<b>KREIDLER FAHRZEUGBAU</b> Kornwestheim	<b>Kundendienst-Mitteilung Nr. 3/61</b>	Ablage: Gruppe MOTOR
---	---	-------------------------

**Betr.: Verbesserung der Lichtleistung bei KREIDLER Florett Super**

Schnarrenanschluß bei KREIDLER FLORETT-Motorrad

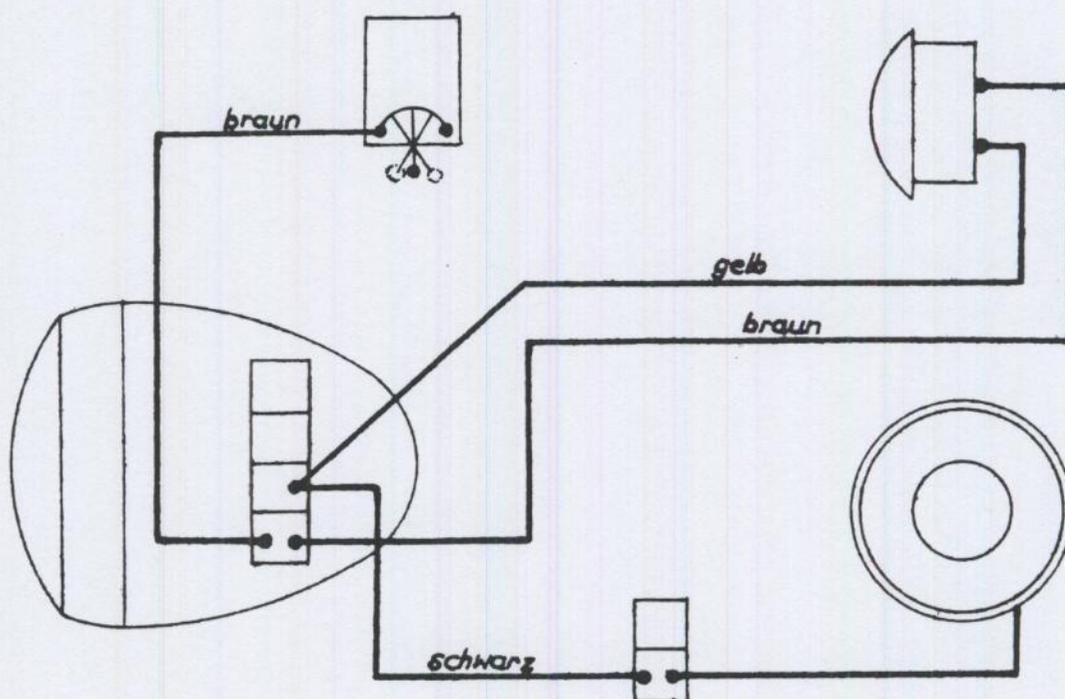
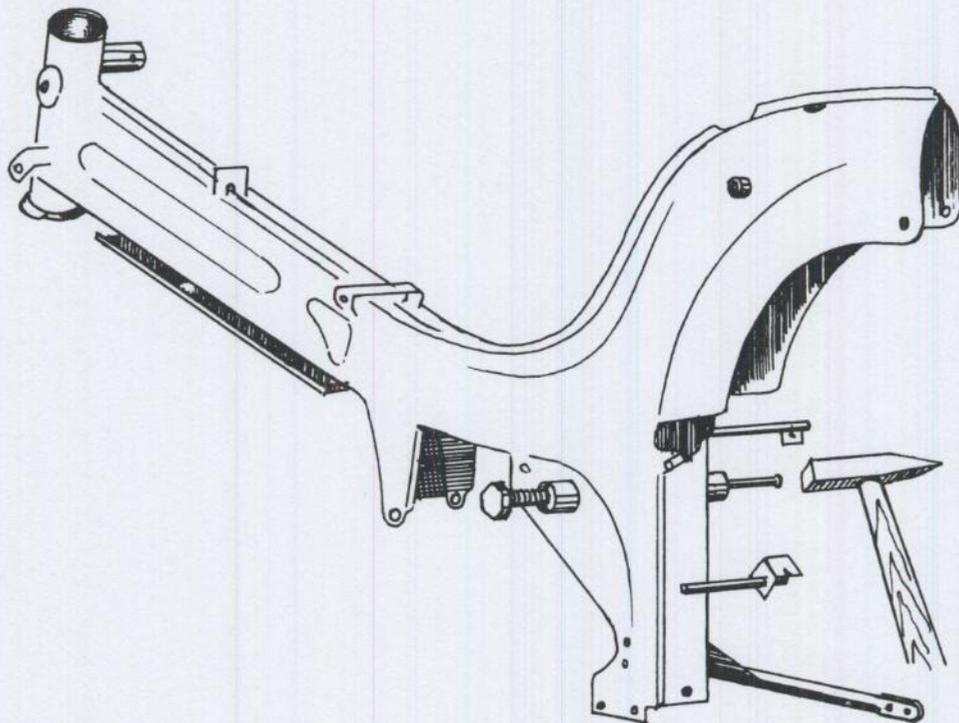
Der elektrische Schnarrenanschluß ist seit einiger Zeit serienmäßig nicht mehr an der Lichtleitung, sondern an dem schwarzen Kurzschlußkabel vorgenommen worden. (Siehe Skizze)

Durch die angegebene Schaltweise über das Kurzschlußkabel kann bei eingeschaltetem Licht und Schnarrenbetätigung kein Tonabfall entstehen.

Beinschild-Montage

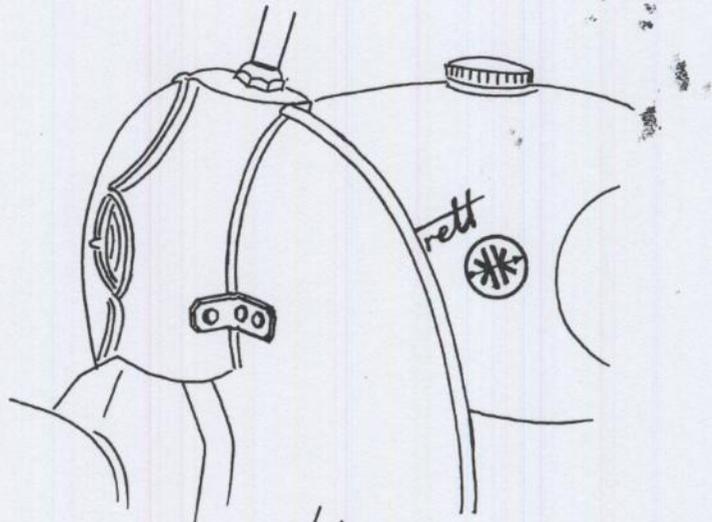
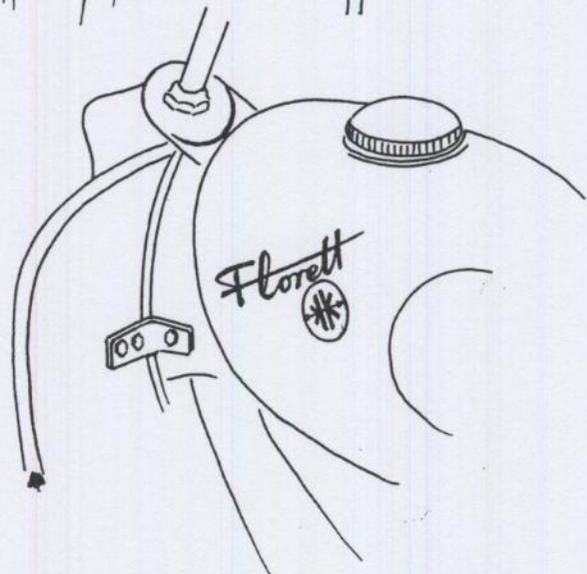
Das Beinschild, Ersatzteil-Nr. 27.16.00/72 für das FLORETT Modell 1960 ist auch für das Modell 1959 verwendbar. Der obere Befestigungswinkel, Ersatzteil-Nr. 26.16.03 muss dann aber nach innen montiert werden, wie dies aus der Skizze für Modell 1959 hervorgeht. Alle übrigen Befestigungsteile für das Beinschild sind bei beiden Modellen gleich.

Modell 1960  
Winkel außen montieren

Modell 1959  
Winkel innen montieren

### **Sicherung der Feder am Fußschalthebel bei FLORETT SUPER**

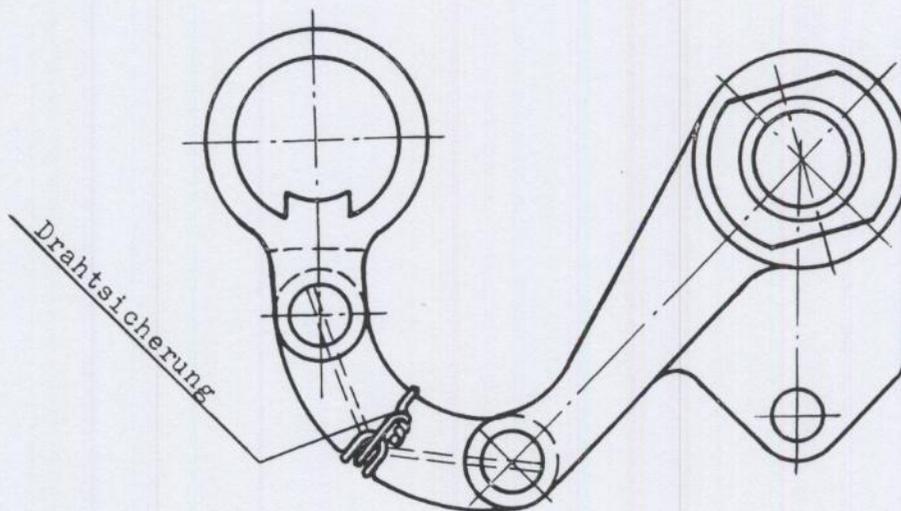
Von einzelnen Händlern wurde uns berichtet, daß die Sicherungsfeder für die Verbindungslasche am Fußschalthebel gelegentlich verloren gehen kann, wenn das Haarnadelfederende nicht sauber an der Lasche umgelegt ist.

Serienmäßig haben wir deshalb eine Drahtsicherung für die Feder gemäß der beigefügten Skizze ab Fahrgestell Nr. 627 901 angebracht.

Wir bitten Sie, diese Drahtsicherung auch bei einer Überprüfung der schon im Betrieb befindlichen Fahrzeuge nachträglich anzubringen.

**Betr.: Getriebeölverlust bei „KREIDLER FLORETT SUPER“**

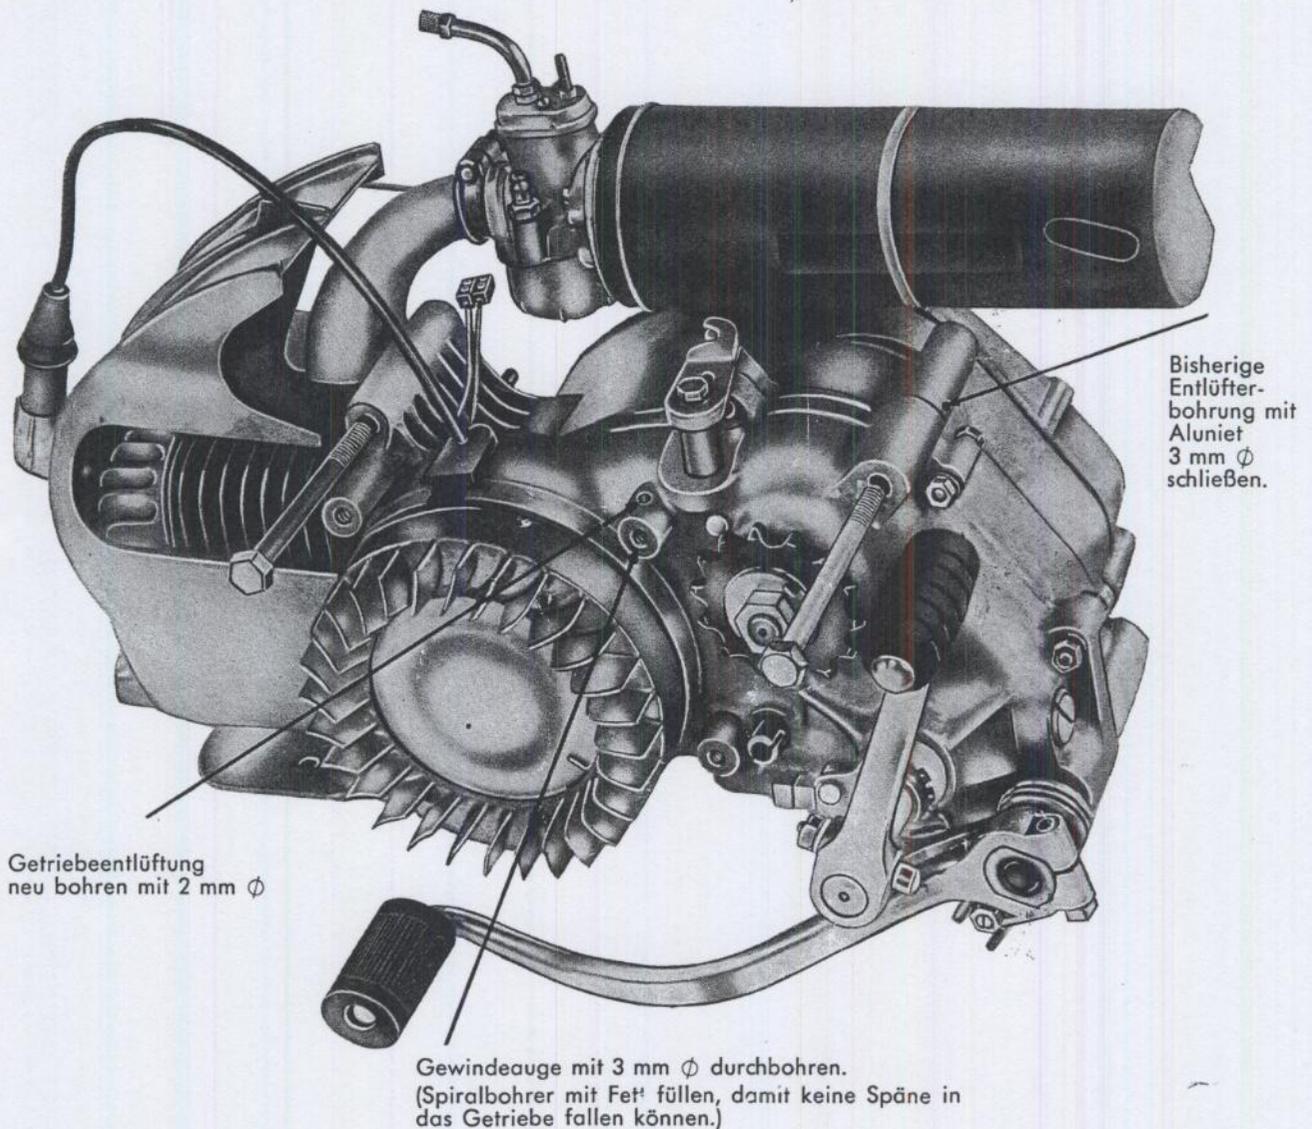
Wir haben festgestellt, daß bei einzelnen Ölarten durch eine Ölschaumbildung Öl über die bisherige Getriebeentlüftung verloren geht.

Wir haben deshalb ab Motor-Nr. 628 000 serienmäßig die Getriebeentlüfterbohrung gemäß untenstehender Skizze verlegt.

Bild 2: vergrößerte Einzelheit A und B von Bild 1

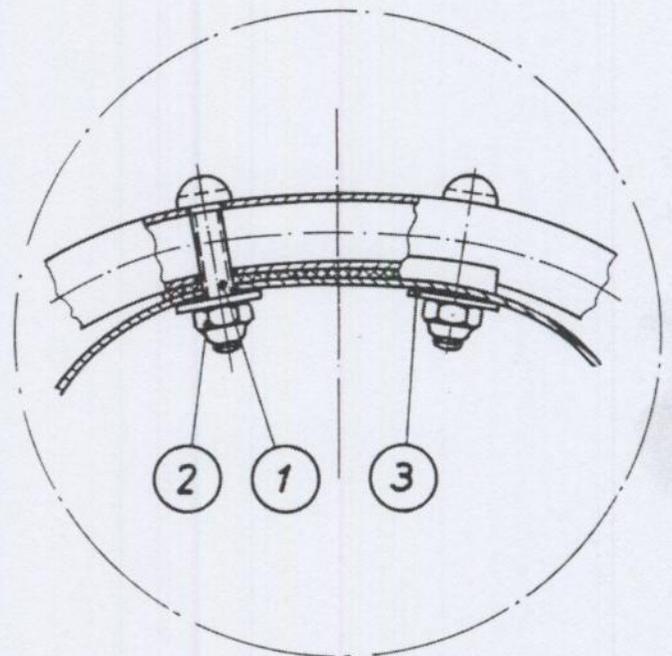
gemäß Bild 1 und 2 zu ändern.

1. Bis Fahrgestell-Nr. 3041890 sind beide Kotflügelstreben wie im Bild 1 und 2 angegeben, zu befestigen.
2. Ab Fahrgestell-Nr. 3041891 bis Fahrgestell-Nr. 3042157 ist nur noch die hintere Kotflügelstrebe mit den angegebenen Schrauben wie im Bild 1 A zu ändern.

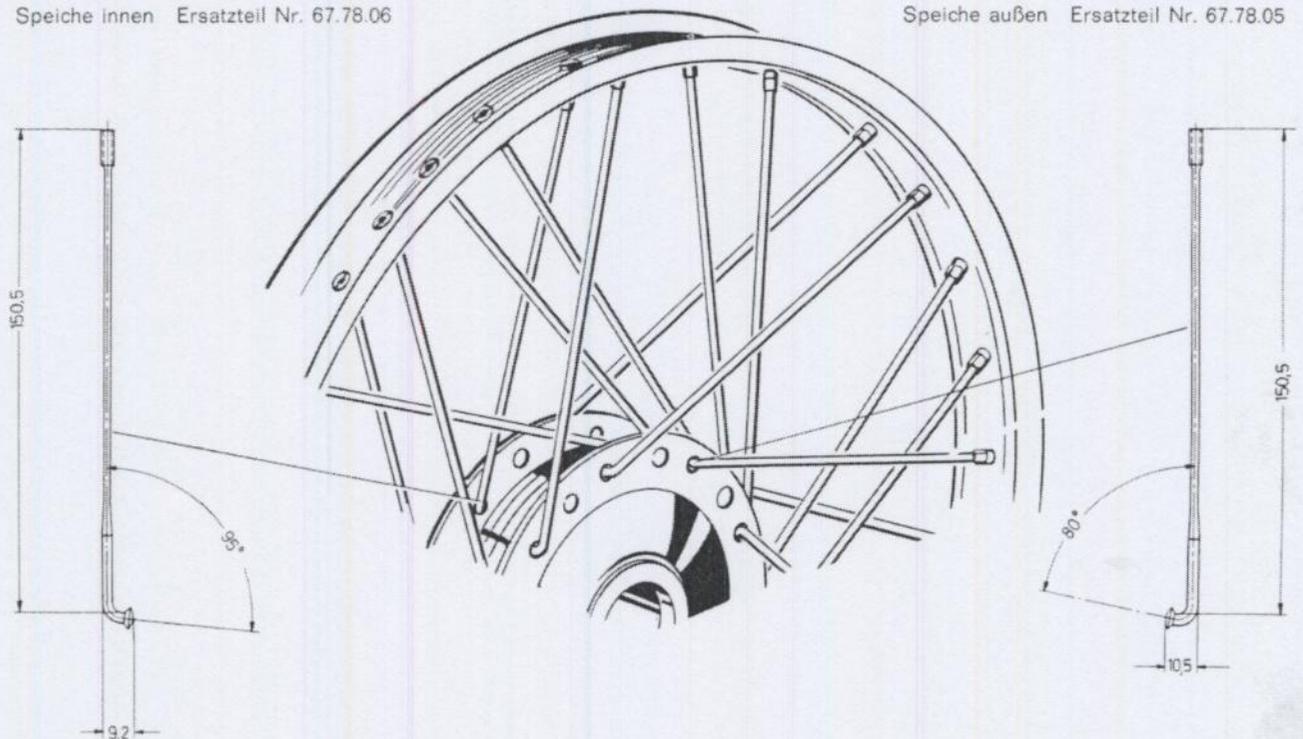
Mit dem serienmäßigen Einlauf der großen Nabe 150 mm  $\varnothing$  ist die Verwendung von kürzeren Speichen notwendig geworden.

Die Speichenlänge beträgt jetzt bei unverändert gebliebenen Felgen nur noch 150,5 mm Länge. Wichtig ist, daß die äußeren Speichen einen Kröpfwinkel von 80 Grad haben und die inneren Speichen einen Kröpfwinkel von 95 Grad besitzen (siehe Bild).
